**ENQUÊTE PUBLIQUE**  
**du lundi 24 mars 2025 au vendredi 11 avril 2025**

**DU PLAN LOCAL D'URBANISME**

**DE LA COMMUNE DE CREST**

# **RAPPORT D'ENQUÊTE**

Pour la zone UIa :

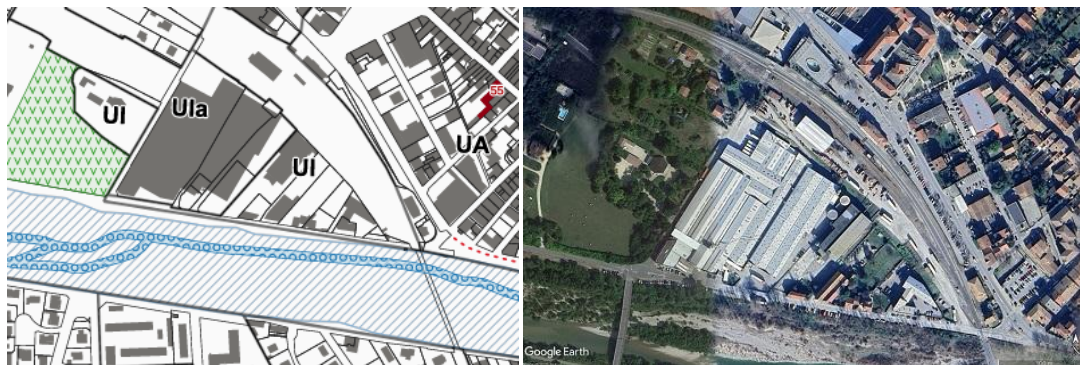
- certaines formulations des articles UI6 et UI 13 sont incorrectes car elles introduisent une absence de règles.

La seule partie modifiée concerne le secteur UIa. Je constate que les bâtiments en place en secteur UIa ont des implantations biaisées par rapport aux voies (voir documents graphiques ci-dessus), il en va de même de l'extension qui a une limite sur voie biaisée et arrondie. Ceci rend l'application du 1er alinéa inadapté à la situation en cas d'extensions horizontales ou verticales. Je considère que le fait que la commune puisse autoriser une

implantation dans une bande de 5 mètres à compter de la voie publique est en soi une réglementation. Il conviendrait cependant d'exclure le secteur UIa de l'application générale prévue par le premier alinéa : obligation à 5 mètres de l'alignement en zone UI mais hors secteur UIa.

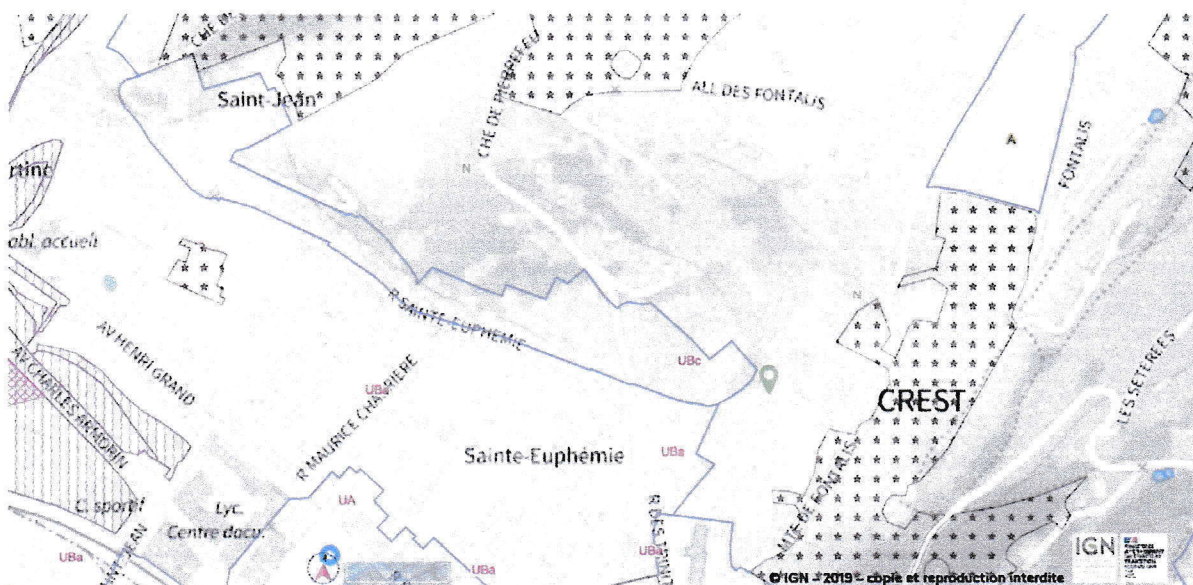
A mon tour, je vous prie de prendre en considération ma demande d'actualisation du zonage des parcelles AH 422, AH424 et AH 348 en zone U pour les raisons suivantes :

- Mise en cohérence avec les définitions du plan de zonage actuel : Ces parcelles se trouvent en périphérie immédiate du centre-ville de Crest, en zone de moyenne-faible densité.
- Elles sont alimentées en eau potable par branchement au réseau public. Les eaux usées sont reliées par des canalisations souterraines au réseau public d'assainissement public.
- Elles font partie des parcelles qui ont évoluées au fil du temps d'espaces naturels en espaces d'habitations situés à la périphérie de Crest. Elles sont très proches de parcelles classées en zone UBa, UBb et UBc.

(NOTICE EXPLICATIVE p. 45)

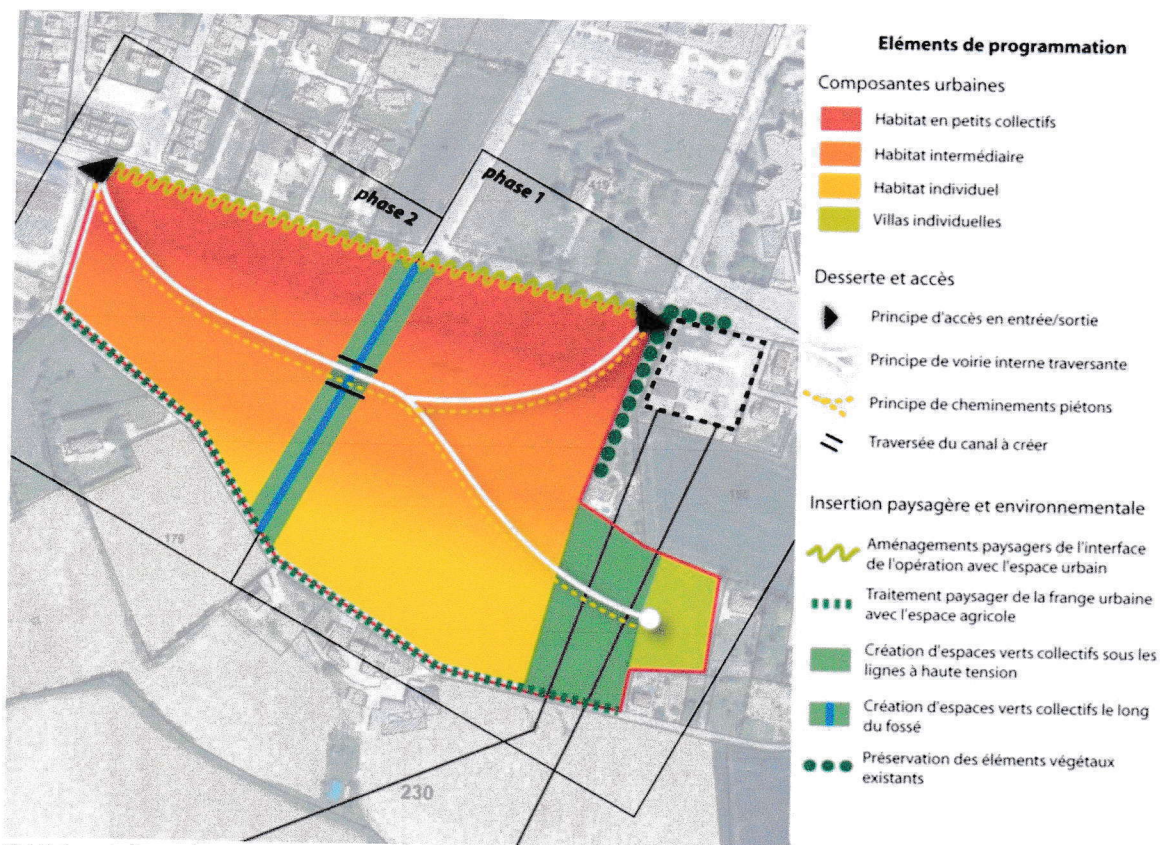
La formulation est assez confuse, du style « *oui mais non mais si, en fait* »...

Cette confusion a amené l'AE (Autorité environnementale) à croire que ce phasage avait disparu et à émettre, dans son avis, une réserve pour l'abandon du phasage initial.

OAP 1, schéma de composition – PLU de 2019, avant modification

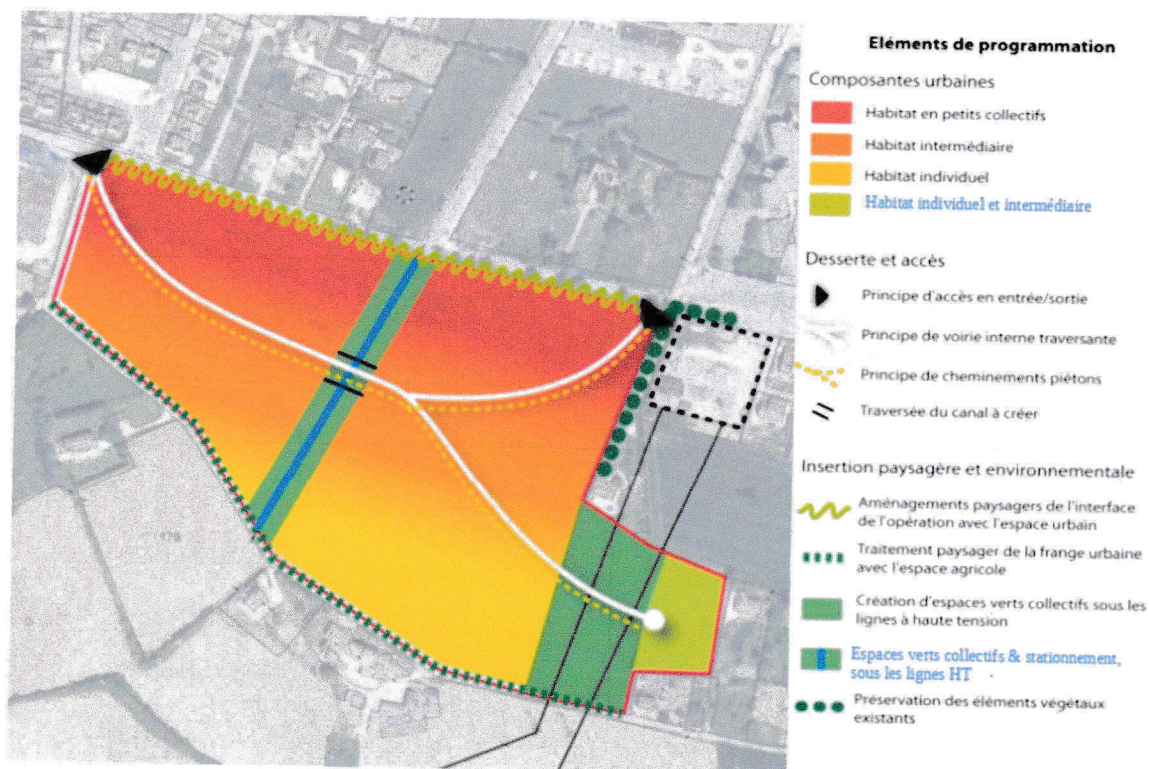
En fait, le principe du phasage est évoqué dans l'OAP de 2019 sans que cela s'inscrive dans des limites précises ou même dans un schéma géographique. Il n'y a donc aucune véritable évolution sur ce point.
